NUOVA ELETTRONICA

Errata corrige, consigli, editoriali

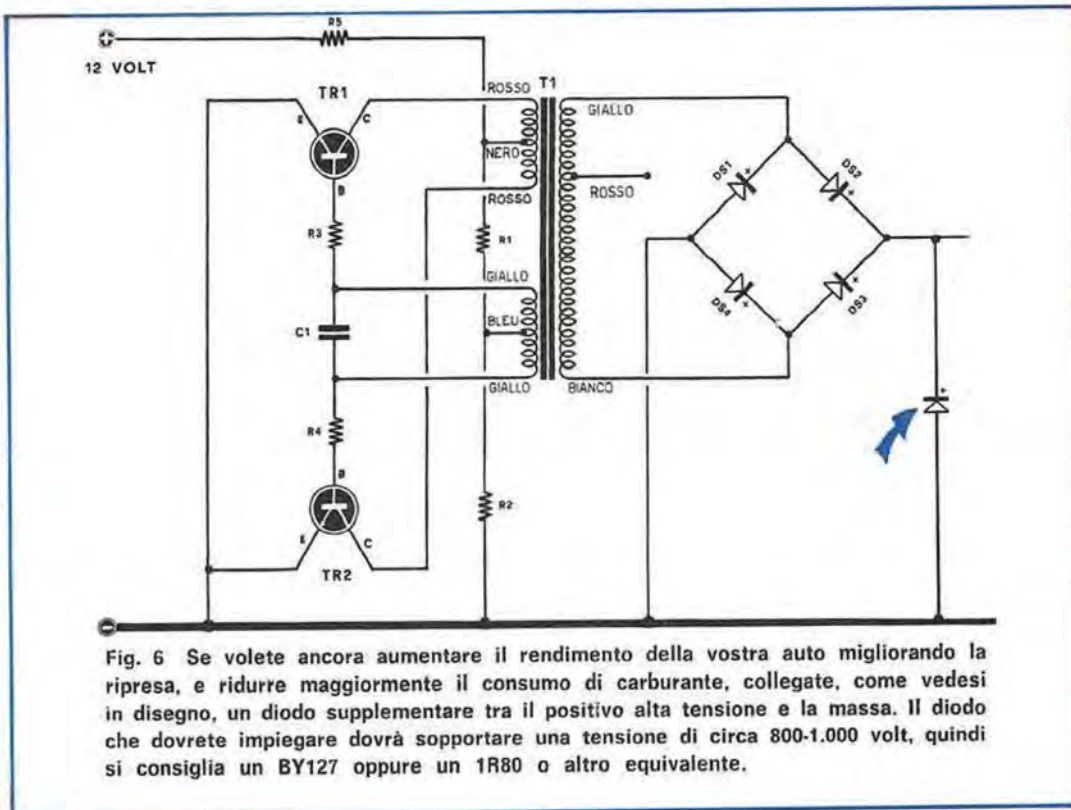
Fig. 6 Se volete ancora aumentare il rendimento della vostra auto migliorando la ripresa, e ridurre maggiormente il consumo di carburante, collegate, come vedesi in disegno, un diodo supplementare tra il positivo alta tensione e la massa. Il diodo che dovrete impiegare dovrà sopportare una tensione di circa 800-1.000 volt, quindi si consiglia un BY127 oppure un 1R80 o altro equivalente.

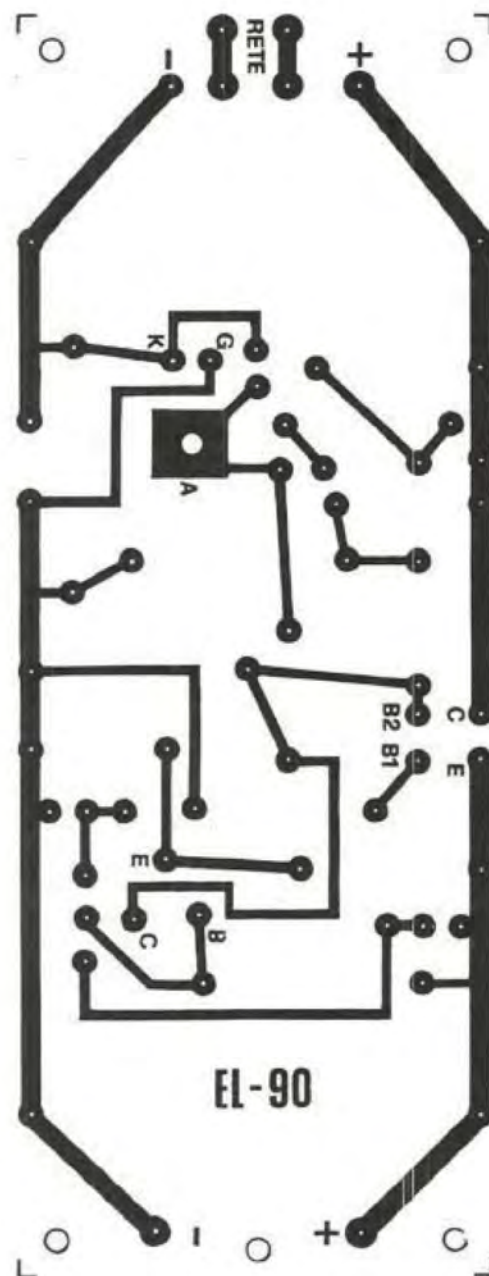
— Inoltre il condensatore elettrolitico C8 va invertito di polarità, cioè il terminale POSITIVO va rivolto verso la base del transistor TR3, e non verso la resistenza R15. Questa inversione è del resto facilmente intuibile, poiché sulla base TR3 sono presenti 7,2 volt positivi, mentre il lato di C8 rivolto verso R15 si collega a massa, e quindi deve essere necessariamente NEGATIVO.

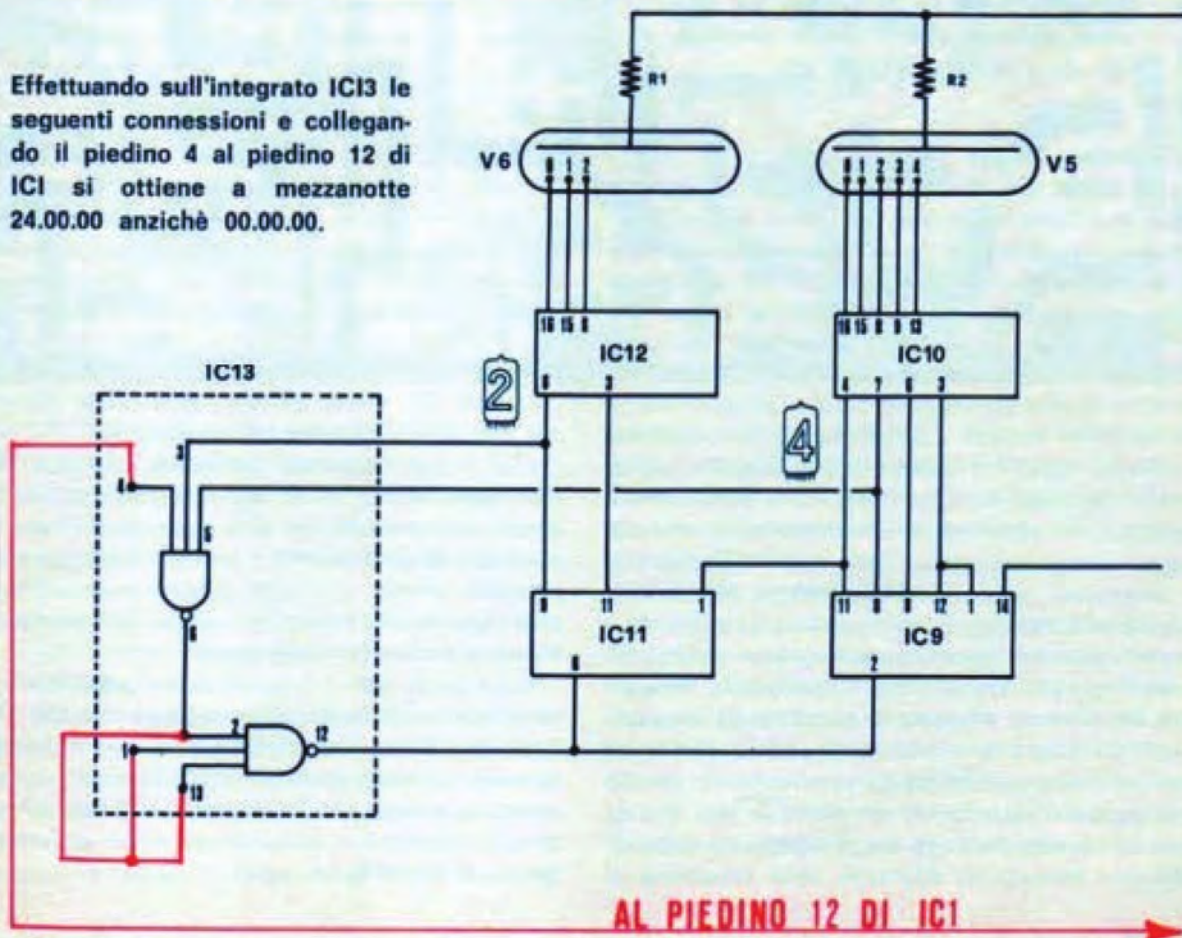
Effettuando sull'integrato ICI3 le seguenti connessioni e collegando il piedino 4 al piedino 12 di ICI si ottiene a mezzanotte 24.00.00 anzichè 00.00.00.

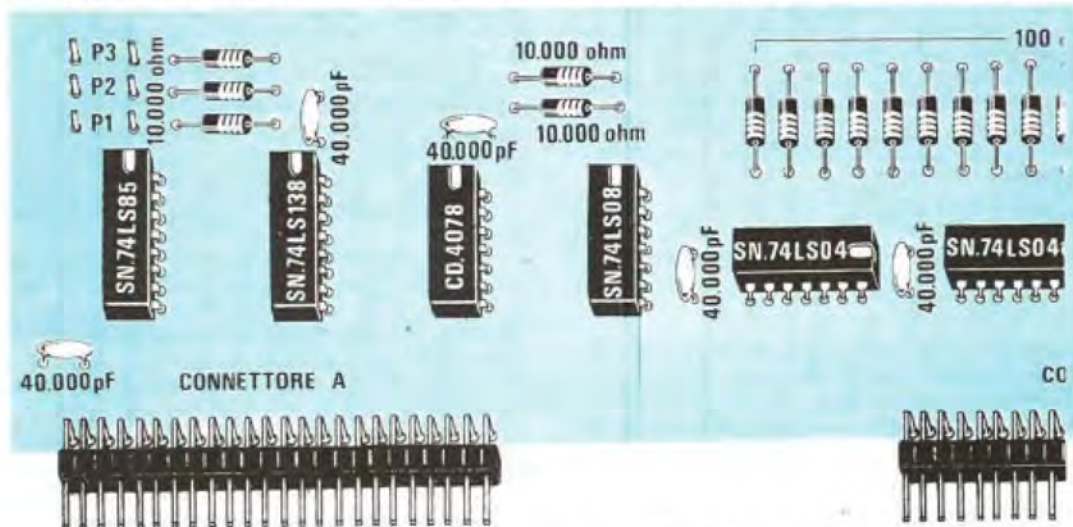
Fig. 5 Parte della scheda LX.386 (espansione statica da 8 K) presentata sulla rivista n. 70 sulla quale dovreste apportare le correzioni indicate per poterla utilizzare nel computer in aggiunta alla scheda dinamica da 32 K. Come indicato nelle fig. 3-4 risulterà necessario togliere da tale scheda l'integrato CD.4078 (IC18) posto sopra il connettore «A» dalla parte destra, quindi modificare i collegamenti sull'integrato SN.74LS85 (IC17) posto sempre sul connettore A a sinistra. Come avrete intuito le modifiche risultano più semplici se disponete di due schede statiche da 8 K (vedi fig. 3). Vi ricordiamo che superando i 32 K di memoria dovreste sempre togliere dalla scheda CPU la eprom monitor.

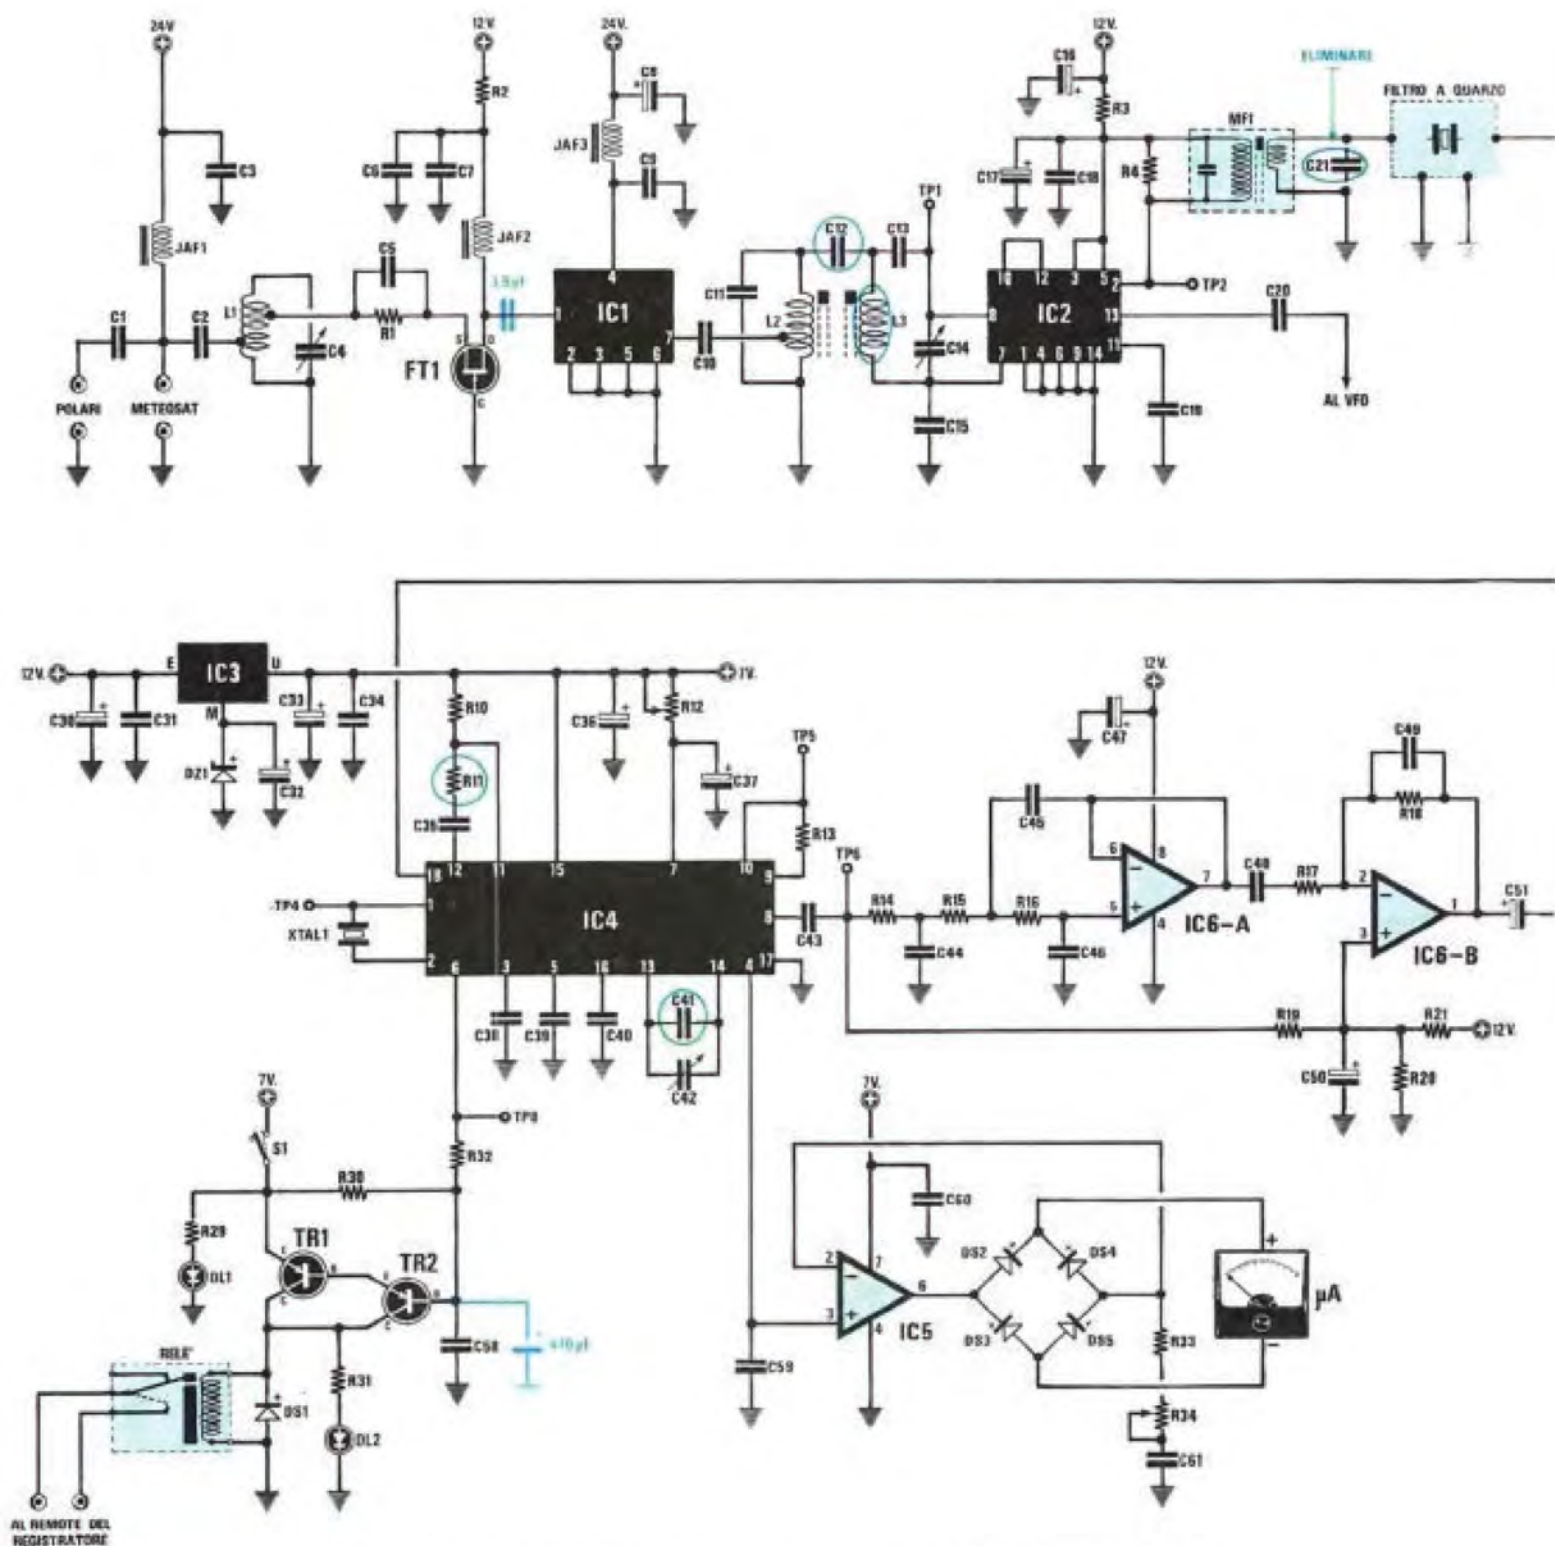
Fig. 2 Le modifiche consigliate sono molto semplici. SOSTITUIRE C12 da 4,7 pF con un condensatore da 1-1,5 pF - DIMINUIRE il numero delle spire di L3 a sole 3,5 spire - ELIMINARE dal circuito il condensatore C21 - RIDURRE il valore di R11 da 22.000 ohm a soli 3.300 ohm. Il condensatore C41 dovrà essere aumentato a 150 pF solo se su TP5 non si leggerà, ruotando il compensatore C42, una frequenza di 250.000 Hz. Per la JAF2 ed il condensatore da 3,9 pF, collegato tra il Drain di FT1 e l'ingresso di IC1 leggere articolo.

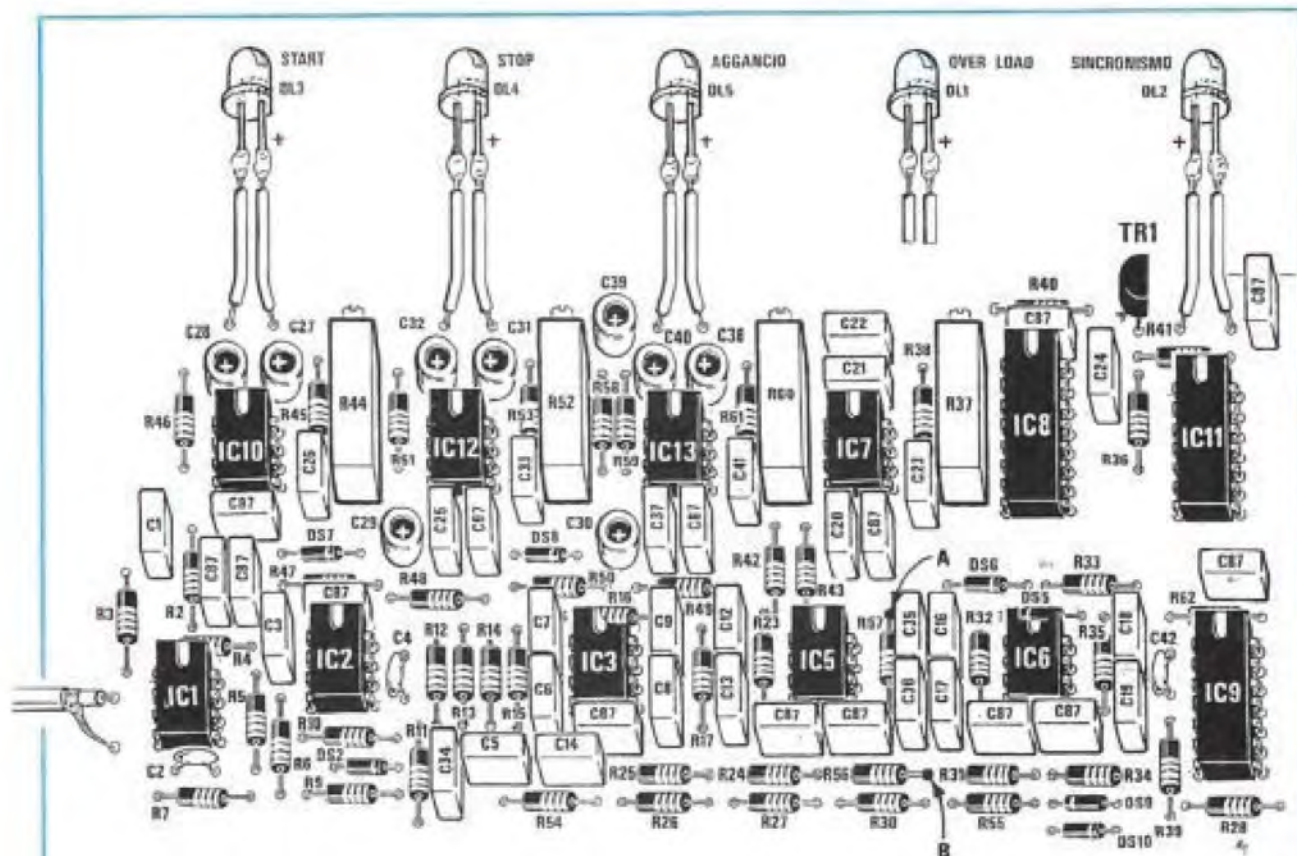
Fig. 3 Se il diodo led DL5 (aggancio PLL) presente nel VIDEO-CONVERTER lampeggia, occorre ridurre il valore della resistenza R56. Se non disponete di un oscilloscopio collegate tra il punto A e la massa un diodo rivelatore al germanio più un elettrolitico da 1 mF e ruotate il trimmer da 100 ohm collegato in parallelo ad R56 (vedi qui sopra il punto B) fino a leggere sul tester una tensione di 0,2 - 0,25 volt. Se la lancetta dello strumento sbatterà a fondo scala, significa che IC5/B autosilla, in questo caso dovrete ruotare il trimmer in senso opposto fino a far scomparire questa autoscillazione.

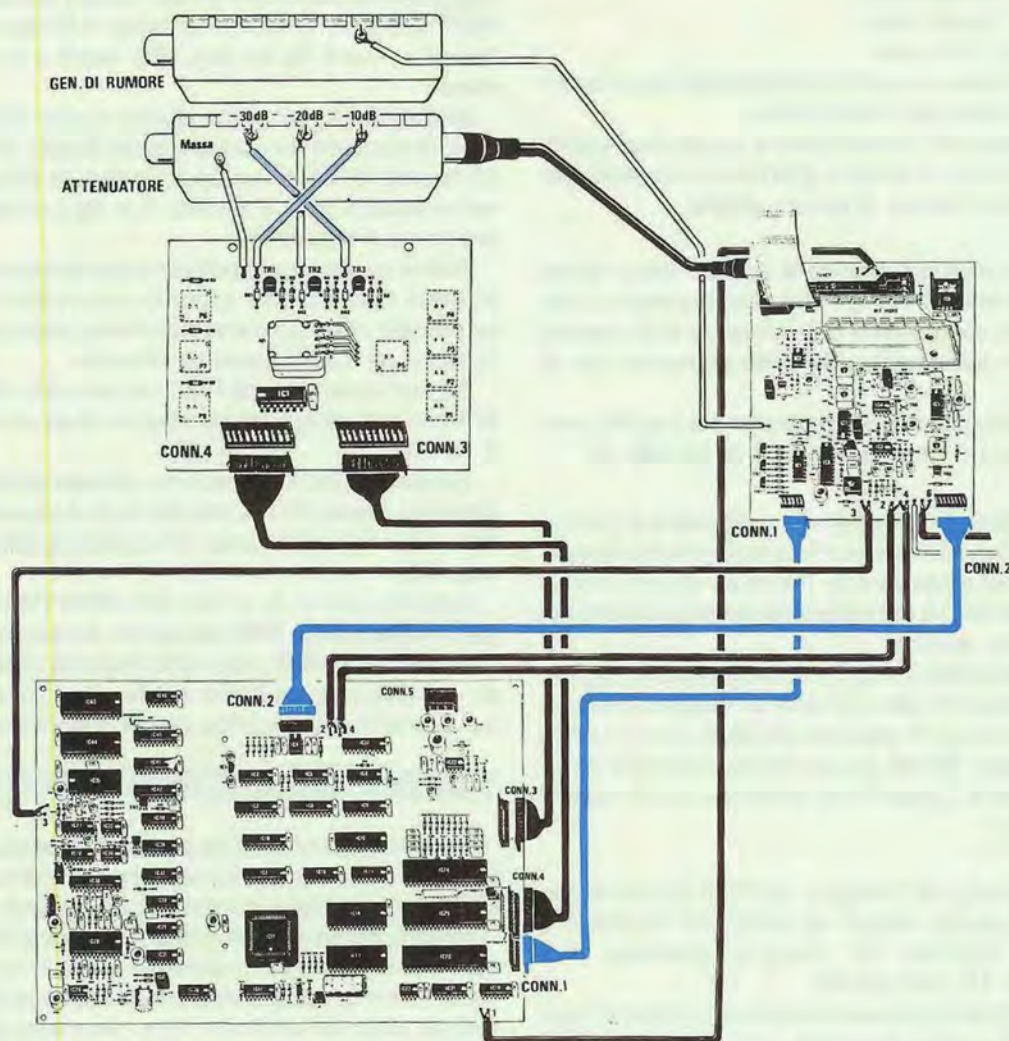
Fig.2 L'Industria che ha montato il Modulo Attenuatore ha invertito l'uscita "10 dB" con quella "30 dB". Il problema può essere risolto facilmente invertendo i due fili come visibile in figura. Nell'elenco componenti della scheda LX.1051 la tipografia ha scritto per IC22 = integrato TBA.2822/M, mentre la sigla corretta è TDA.2822/M, cioè ha scritto una "B" al posto della "D".

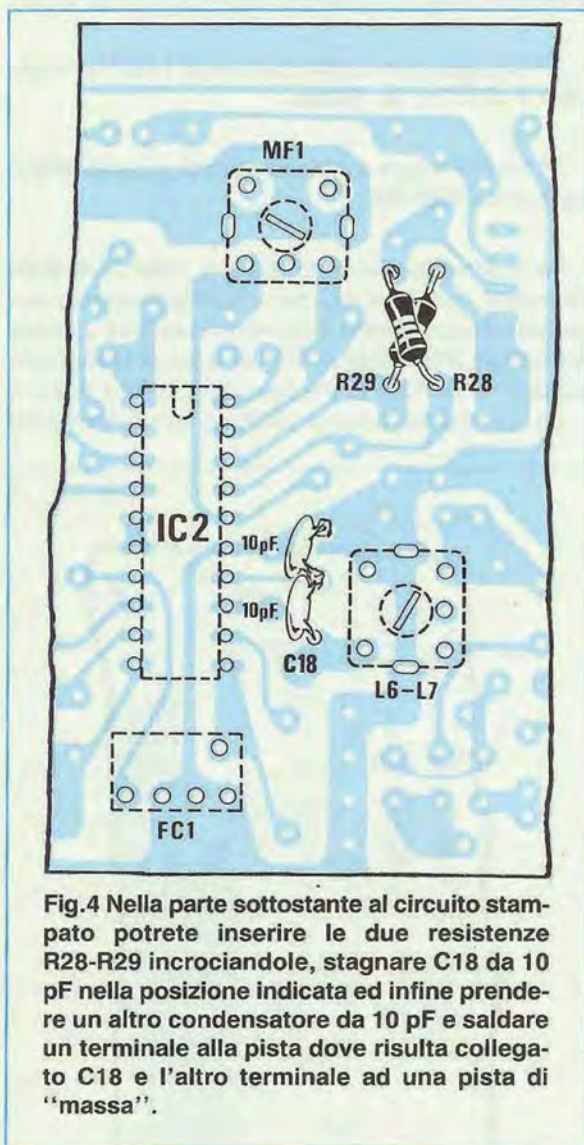
La soluzione più semplice per effettuare sullo stampato queste modifiche è quella di tagliare con un paio di tronchesine il condensatore **C18** e le due resistenze **R28-R29** (vedi fig.3) e poi di ristagnarle sul lato **rame** dello stampato come visibile in fig.4.

Fig.4 Nella parte sottostante al circuito stampato potrete inserire le due resistenze R28-R29 incrociandole, stagnare C18 da 10 pF nella posizione indicata ed infine prendere un altro condensatore da 10 pF e saldare un terminale alla pista dove risulta collegato C18 e l'altro terminale ad una pista di "massa".

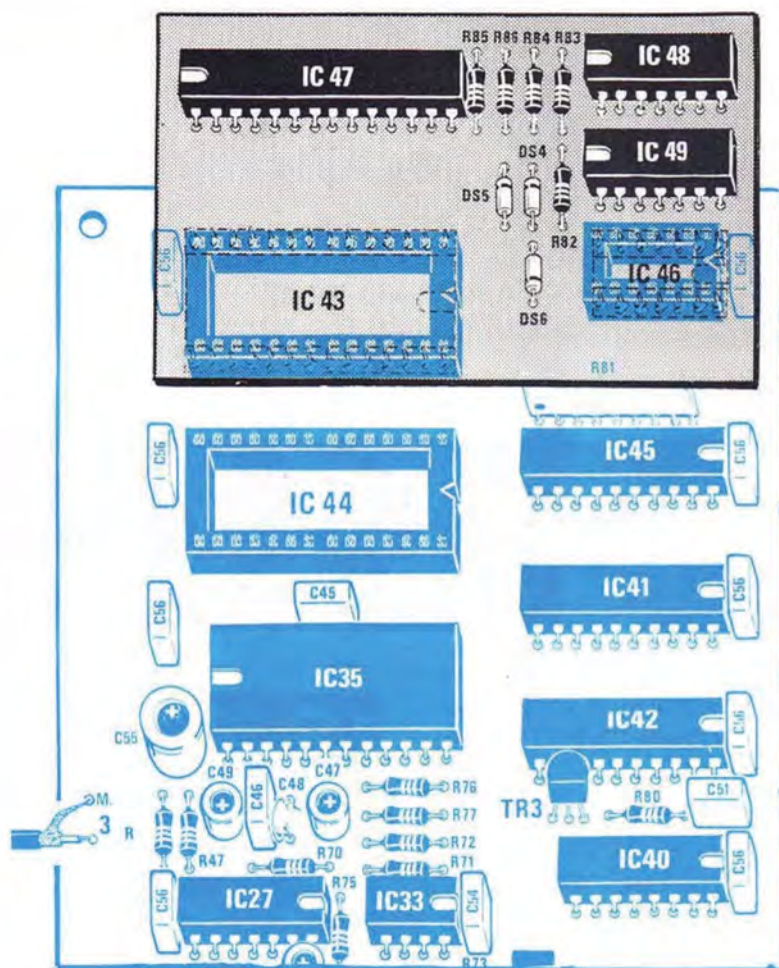
Fig.4 Lo stampato LX.1051/F andrà innestato nei due zoccoli IC43 - IC46 e quindi dallo stampato dovreste togliere i tre integrati posti negli zoccoli IC43 - IC44 - IC46. Con questa modifica abbiamo risolto il problema delle Fifo MK.4501, che oltre a risultare introvabili sono state "raddoppiate" di prezzo. Questa modifica non altera le caratteristiche tecniche dell'Analizzatore Panoramico per TV LX.1051.

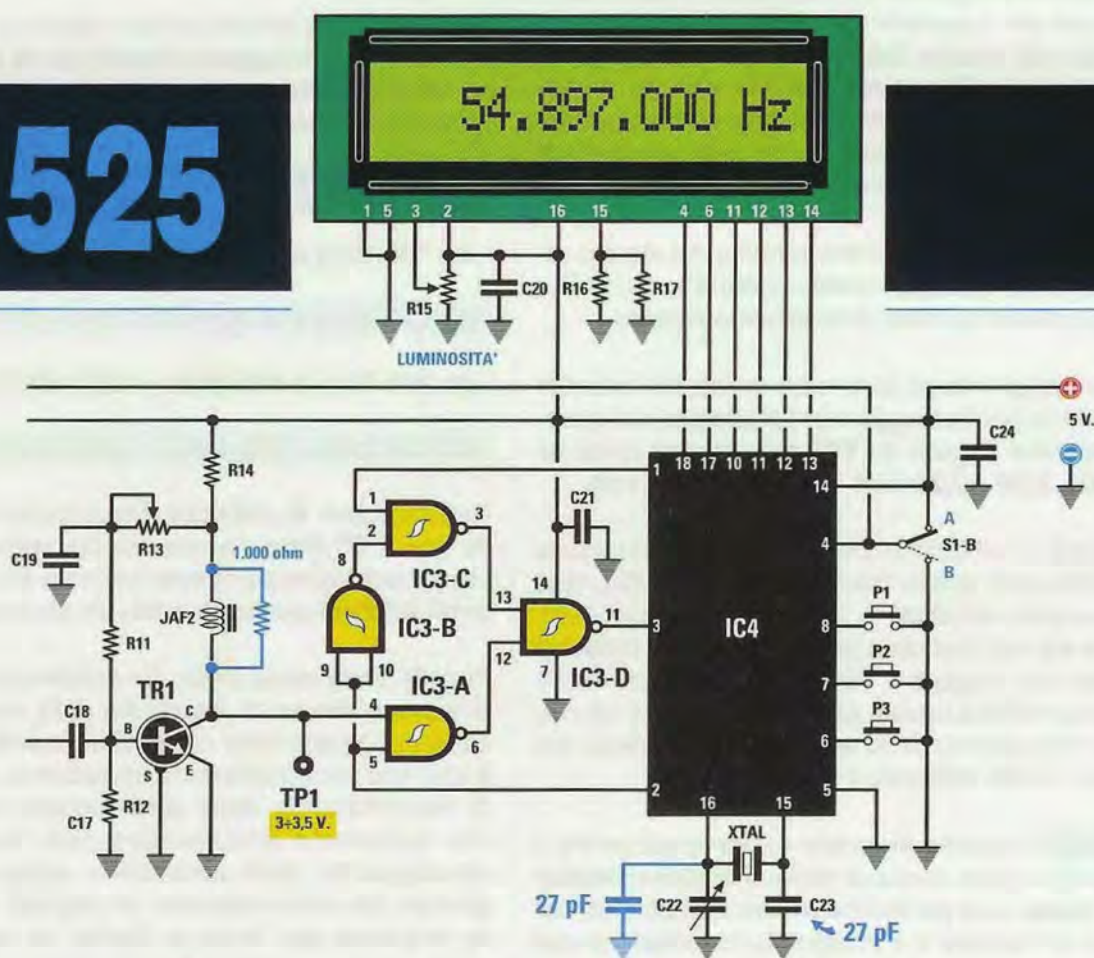
Fig.1 Per correggere la tolleranza del quarzo XTAL collegato ai piedini 16-15 di IC4 si dovrà sostituire il condensatore C23 che ora risulta da 4,7 pF con uno da 27 pF, poi applicare in parallelo al compensatore C22 da 6 pF un secondo condensatore ceramico da 27 pF. In tutti i kits che forniremo d'ora in poi abbiamo sostituito il compensatore C22 da 6 pF di colore Bianco con uno da 27 pF caratterizzato dal corpo di colore Rosso.
